改 善 箇 所 説 明 図

ロータリ除雪自動車の排気管フレキシブルパイプ部において、設計検討が不十分なため、強度が不足しているものがある。
そのため、車両走行振動により亀裂が発生し、そのまま使用を続けると、最悪の場合、フレキシブルパイプ部が折損して排気ガスが漏れるおそれがある。

通称名「HTR86」「KBR105」「HTR146」については排気管のみ交換する。

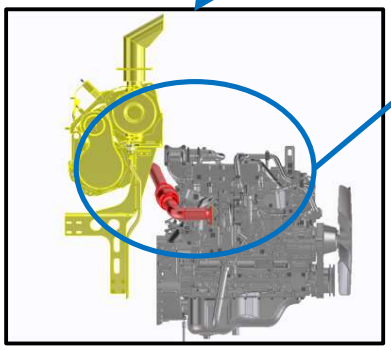
排気管（フレキシブルパイプ部）
基準不適合発生箇所

対策品排気管（フレキシブルパイプ部）

対策品排気管

通称名「HTR88」「KBR108」「HTR148」については排気管及びブラケットを交換する。

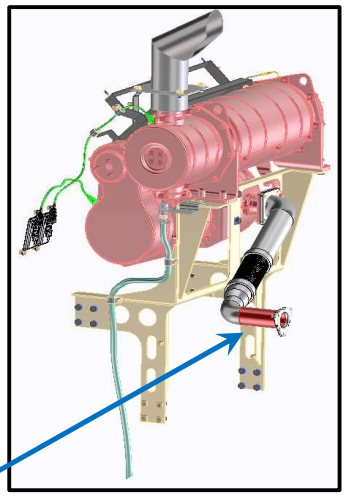
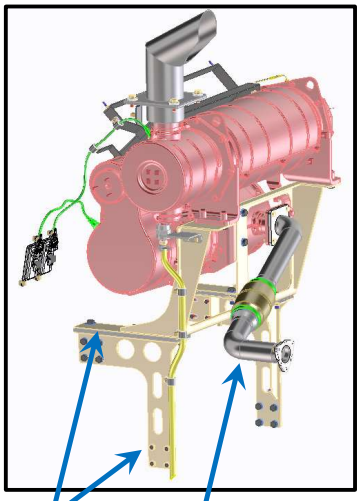
排気管（フレキシブルパイプ部）
基準不適合発生箇所

基準不適合発生箇所

対策品ブラケット

対策品排気管（フレキシブルパイプ部）

全車両、排気管を対策品に交換する。また、車両に応じてブラケットを対策品に交換する。
